通学路対策箇所図 (西田学園)

通学路対策箇所図（西田学園）

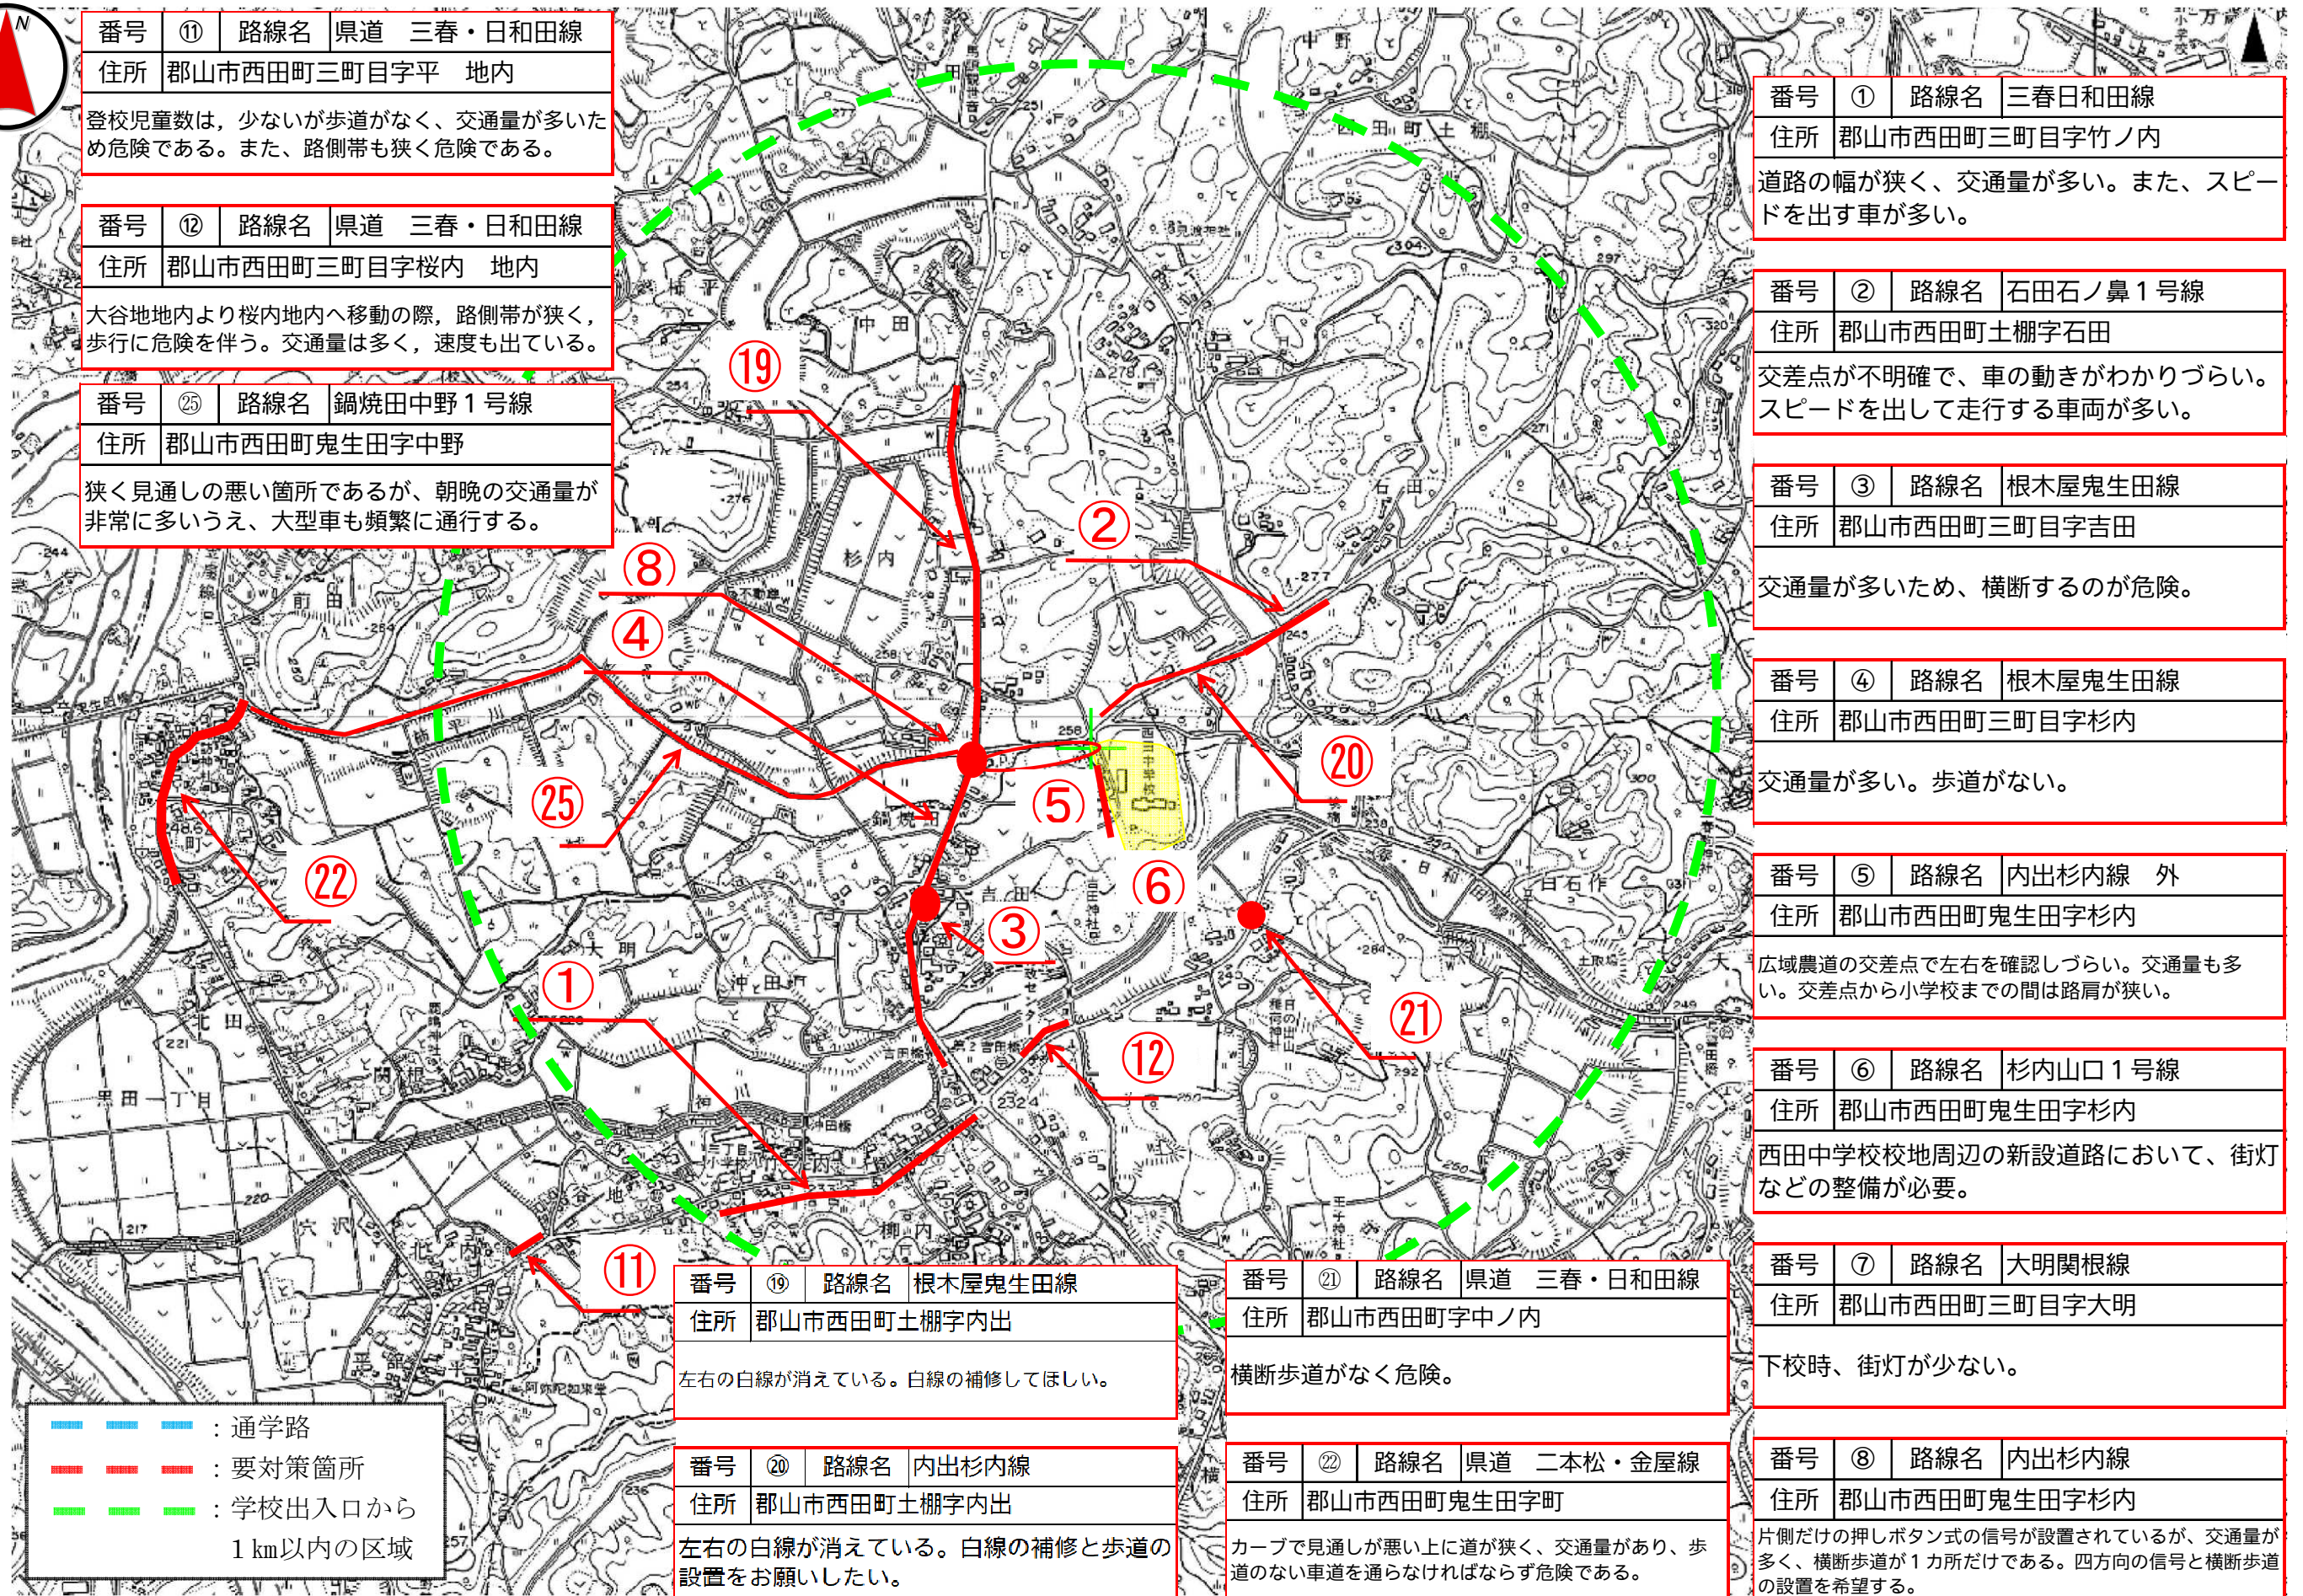
番号	⑨	路線名	二本松金屋線
住所	郡山市西田町鬼生田字五反田

金沢橋は幅員が狭く、歩道もないため通行車両と児童との隔離が十分にとれず、危険である。

番号	⑩	路線名	杉内山口1号線
住所	郡山市西田町鬼生田字中野352-3

人通りが少なく、街灯がない。児童が帰宅するとき、防犯上問題がある。街灯を設置してほしい。

通学路対策箇所図（西田学園）

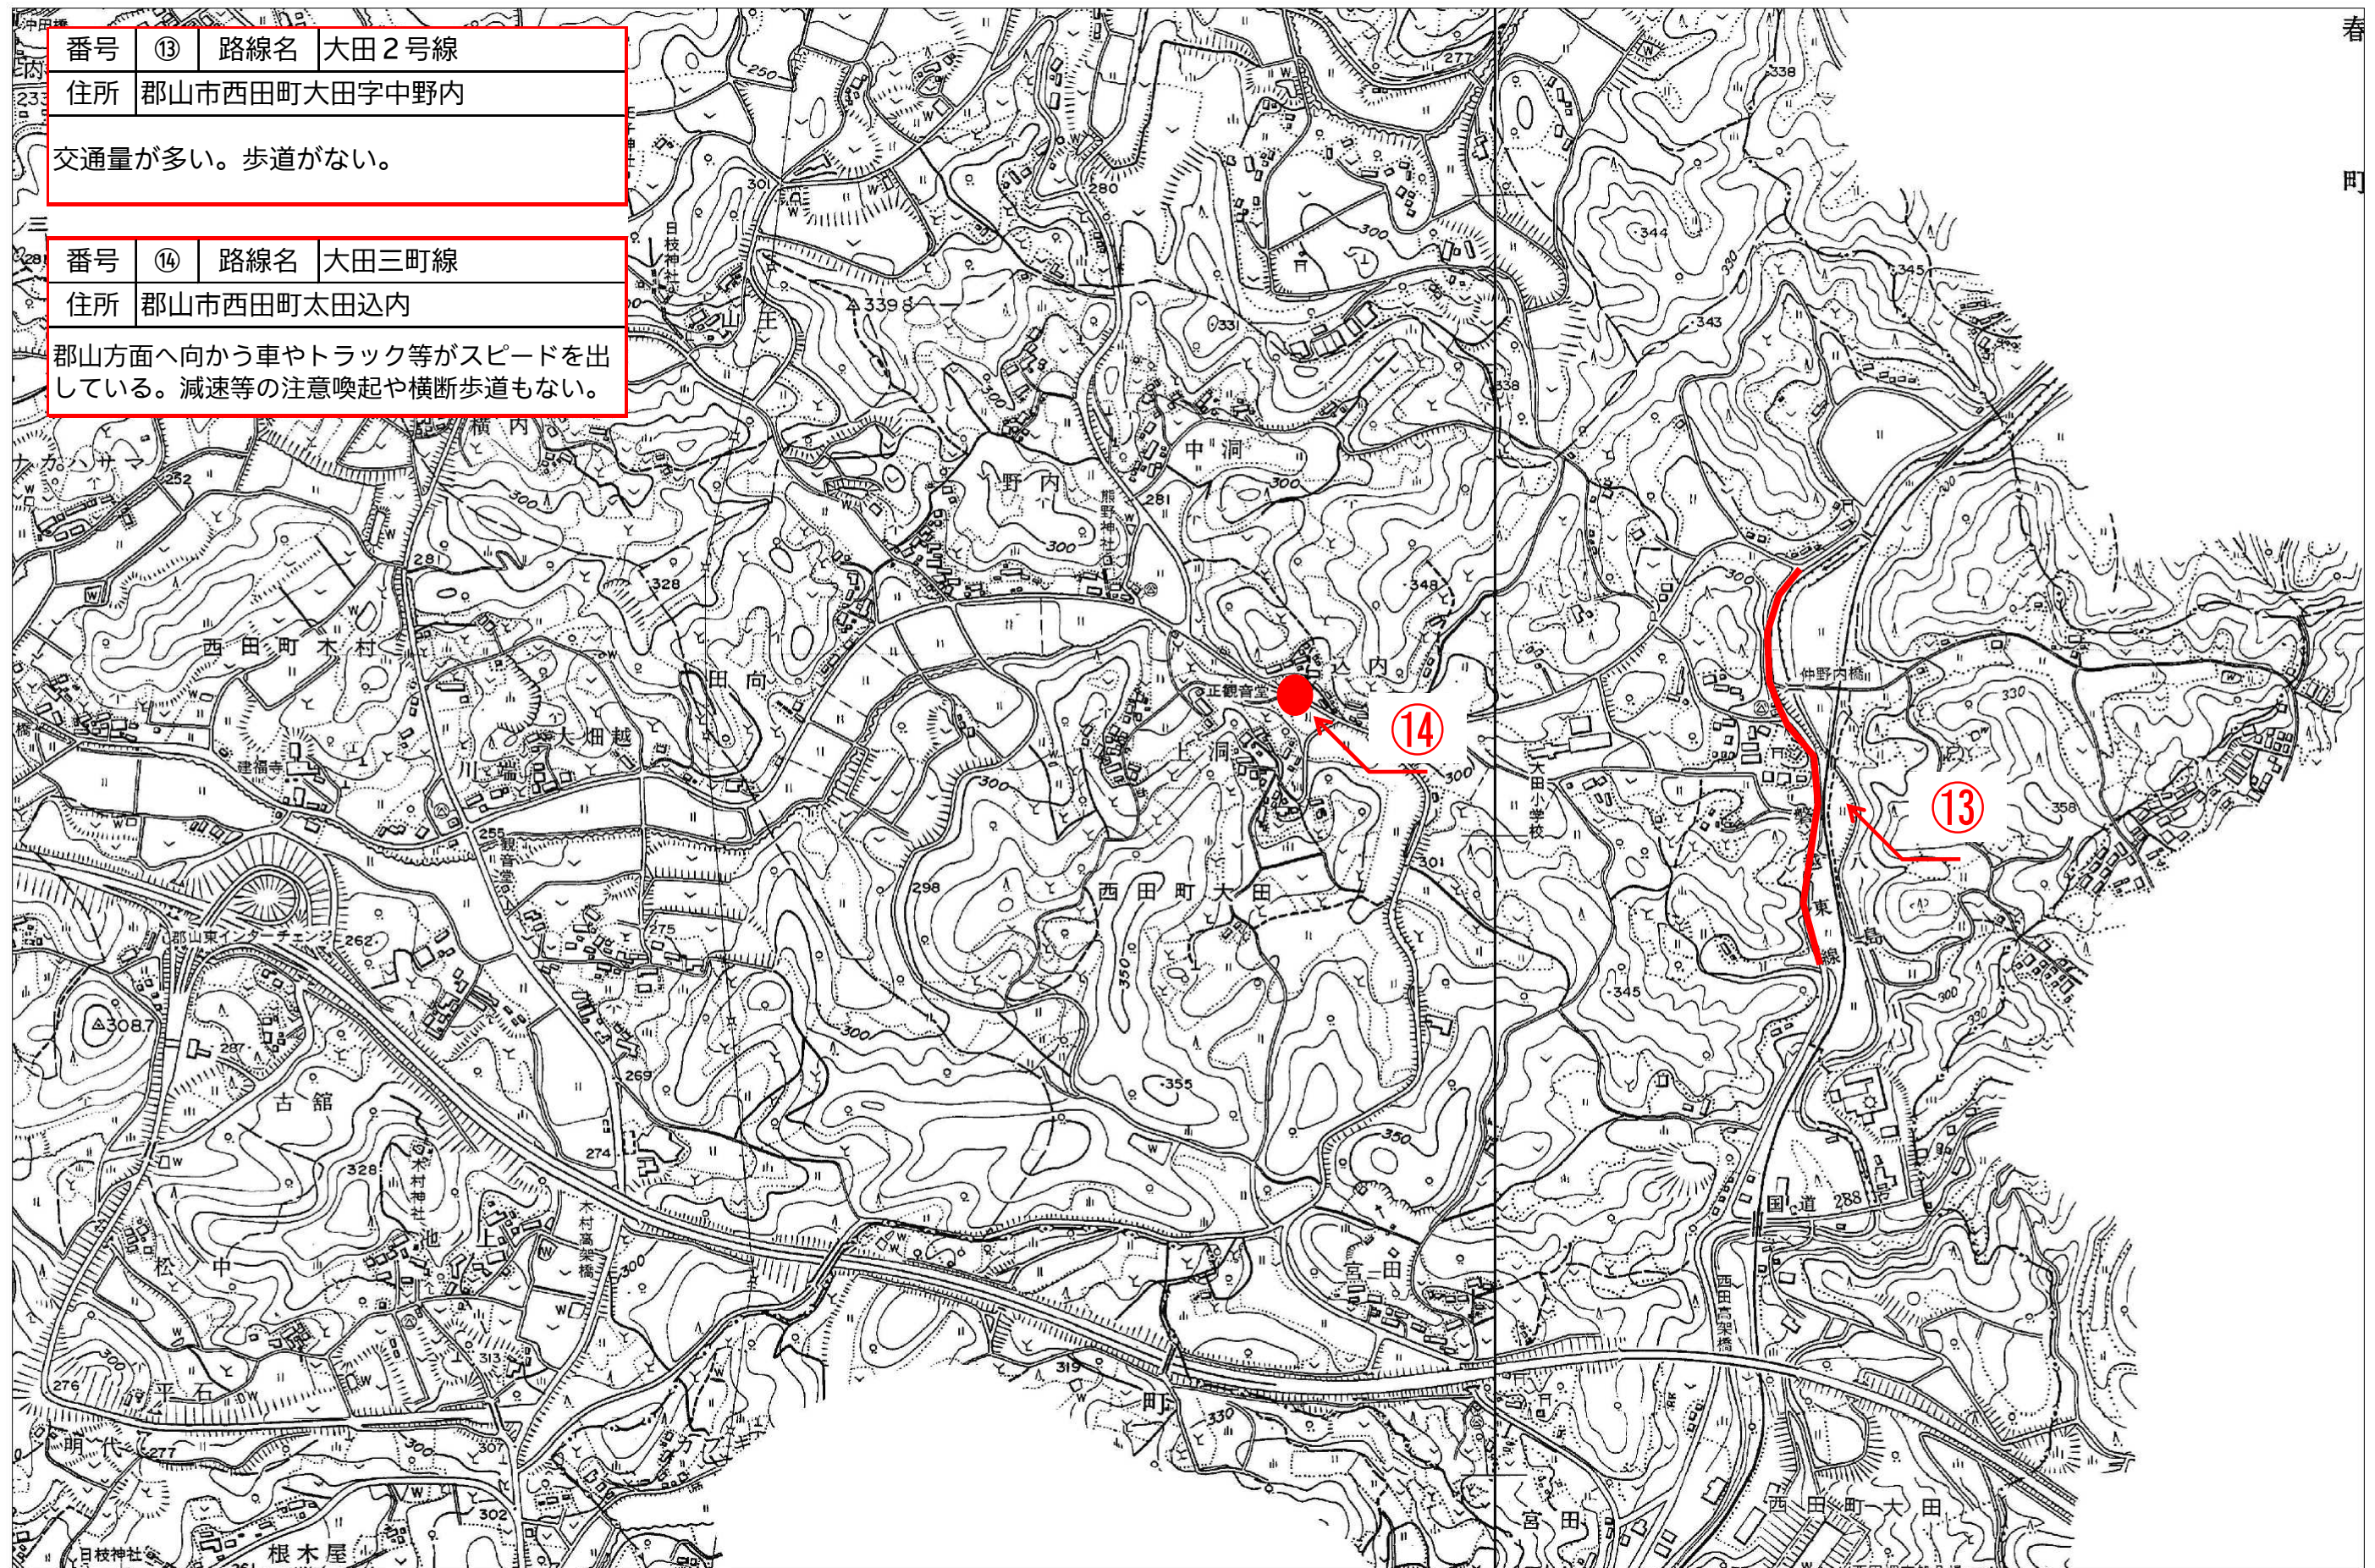
番号	⑮	路線名	成宮立石線
住所	郡山市西田町根木屋字成宮		
幅員が狭く、車両通行時に危険。

番号	⑯	路線名	成宮立石線
住所	郡山市西田町根木屋字成宮		
幅員が狭く、車両通行時に危険。

番号	⑰	路線名	成宮立石線
住所	郡山市西田町根木屋字成宮		
幅員が狭く、車両通行時に危険。

番号	⑱	路線名	根木屋鬼生田線
住所	郡山市西田町根木屋字鬼久保		
乗用車だけではなく大型トラックなども、頻繁に往来している。

番号	㉓	路線名	根木屋鬼生田線
住所	西田町根木屋字鬼久保 地内		
幹線道路であり、大型車を含む車両の通行が非常に多く、速度超過の車両も目立つ。

番号	㉔	路線名	県道 二本松金屋線
住所	西田町根木屋字芹沢		
バス停に向かう児童がいるが、歩道がなく車道を歩いている
